Dibujado ALR
Conforme
Fecha 23-03-10
Escalas 1/1
NºPlano 5076-17

RHIN 75 cl ALTA

Modelo 1131/242
Anula 5076-16
CAD 5076-17prt

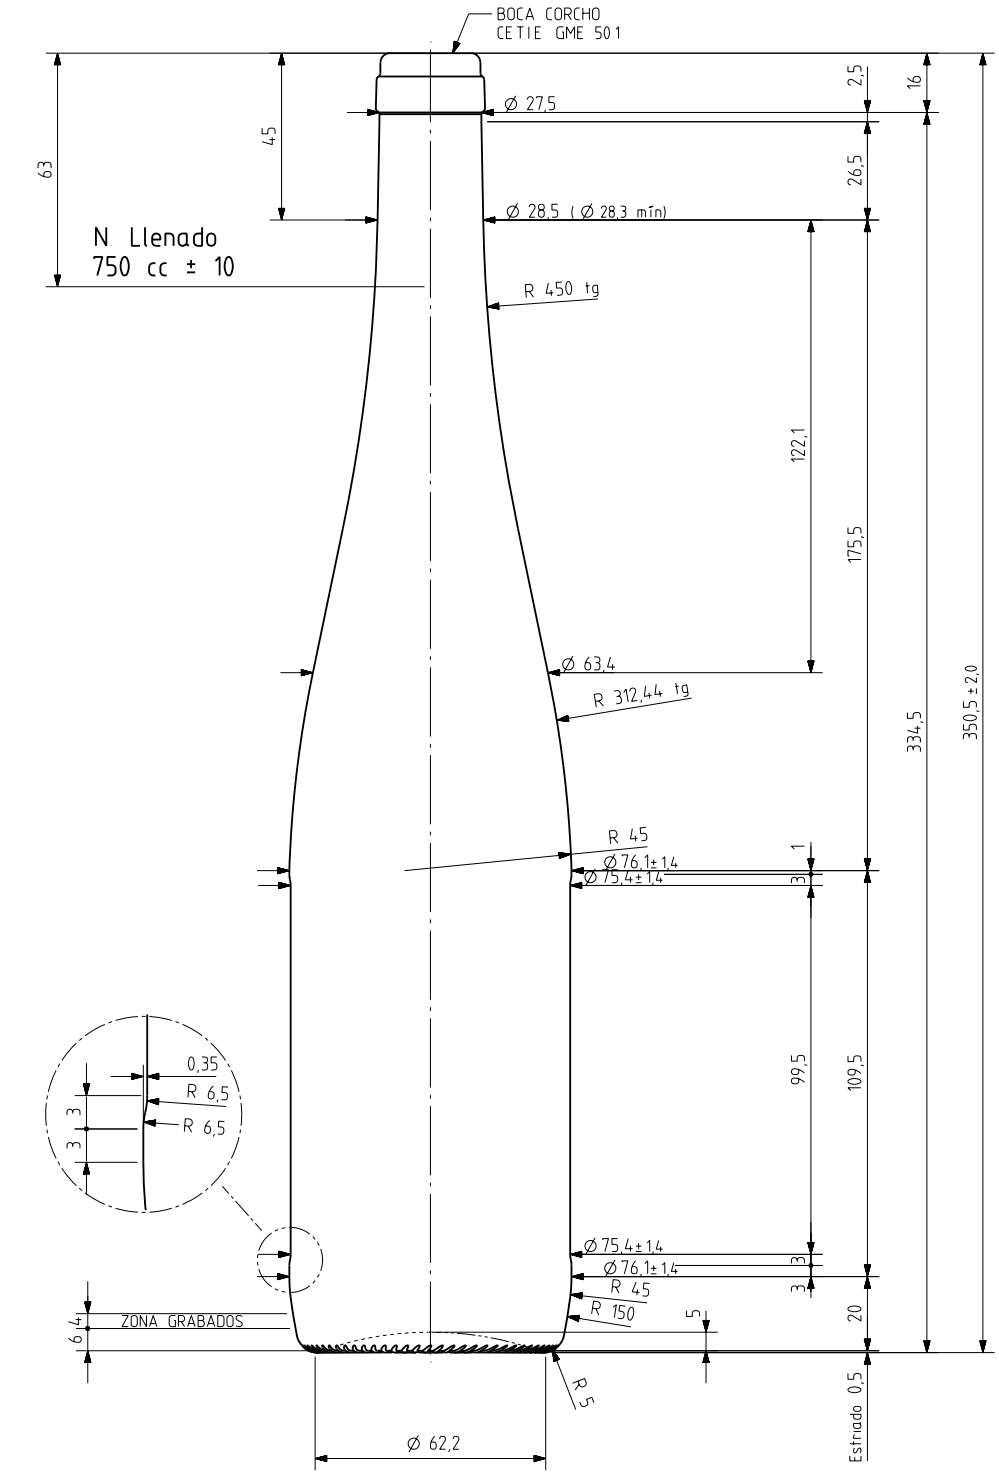
Ref	Modificación	Fecha	Firma
17	Altura Guardaetiqueta de 99,5 (antes 96,5)	17-05-10	ALR
16	Guardaetiqueta, Ø max 76,1 y peso 535 gr	23-03-10	ALR
15	Se añade carbonatación 3 vol CO2	17-08-05	JUL
14	Cambio de modelo de boca	14-01-05	Ochoa
